## Produits concernés: Parachute de sauvetage FLEXPACK

**P/N: P 512 (XX) (XX)**

**N° de Série: Tous**

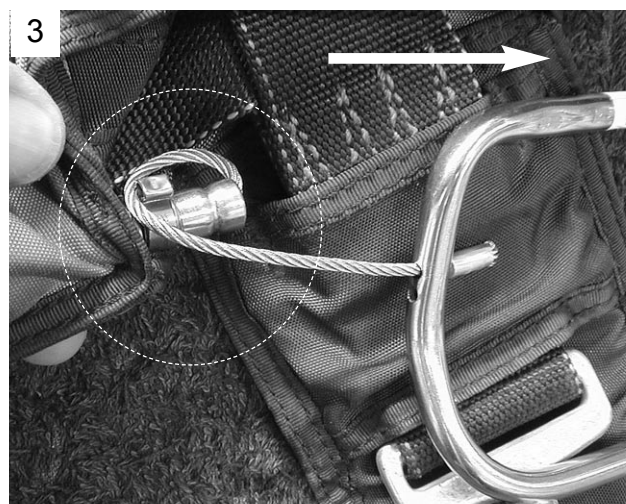
Des utilisateurs ont signalé un blocage de la poignée de déclenchement de la voile de secours lors du test de déclenchement avant repliage périodique.

La mise en place de la poignée de déclenchement dans son logement a été incorrectement exécutée. Après manipulation, le mou résiduel du câble de la poignée, normalement libre, a formé une boucle qui est venue crocheter l'ergot du collier de sertissage de l'embout de la gaine métallique de déclenchement. (Cf photos 1,2 & 3)

**La traction sur la poignée de secours  
devient impossible, la boucle de câble  
étant crochétée, sous le plastron, par  
l'ergot de fixation de la gaine.**

**Controler impérativement la mise en place de la poignée de secours dans son logement en utilisant la check list suivante:**

- Cheminement direct du câble: de la sortie de la gaine jusqu'à l'embout de butée de câble.
- Poignée insérée entre les 2 velcros de maintien (et non dessous).
- Coude de la poignée orienté vers l'extérieur (étiquette d'identification non visible).
- Mou du câble, longueur approximativement 10 cm, totalement libre ( non insérée entre les velcros).
